## Dodatek č. 1 ke Smlouvě o dílo č. 0220/2018/OI/VZKÚ

Stavba: NOVÁ RADNICE \_ REKONSTRUKCE VRÁTNIC

## Evidenční list změny stavby

nové řešení obložení stěn

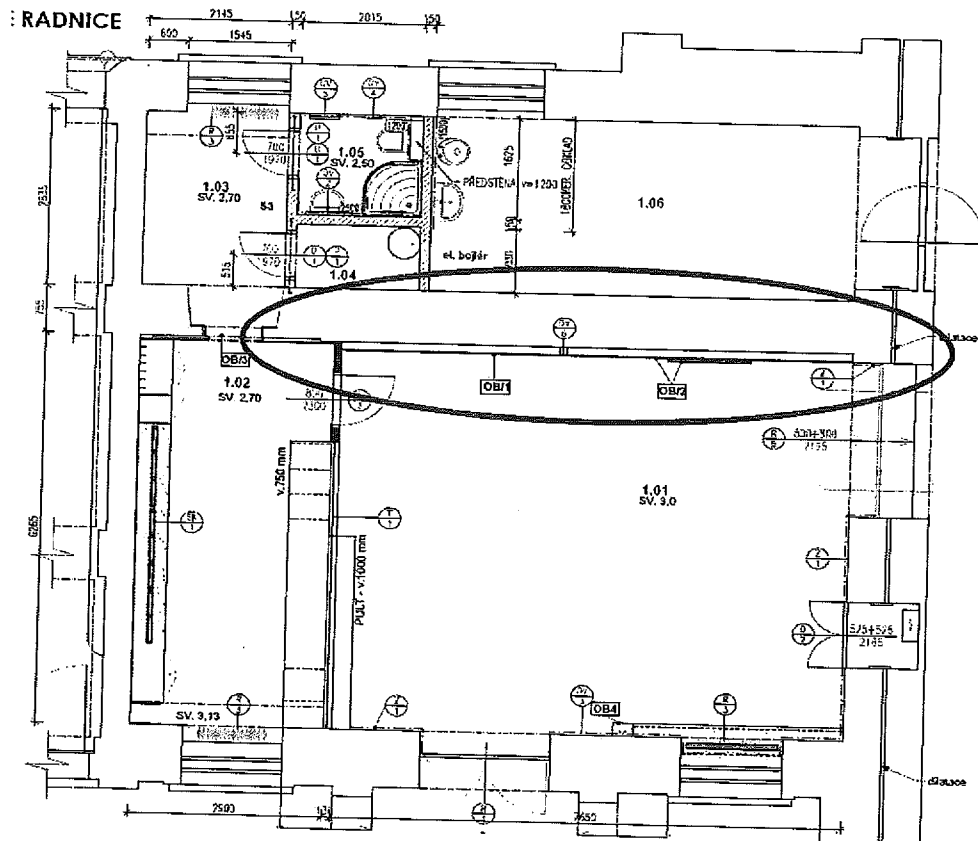
dílčí část	důvod
Arch-stav část PRAVA- nové řešení obložení stěn	upřesnění PD
Arch-stav část LEVA- nové řešení obložení stěn	upřesnění PD
VZT - DVEŘNÍ CLONY	upřesnění PD
Parkovací systém	dodatečný požadavek objednatel
Chlazení technické místnosti	dodatečný požadavek objednatel
Změna kabeláže do technické místnosti- levá strana	upřesnění PD
Silnoproud - dodatečné úpravy na pravé straně	upřesnění PD
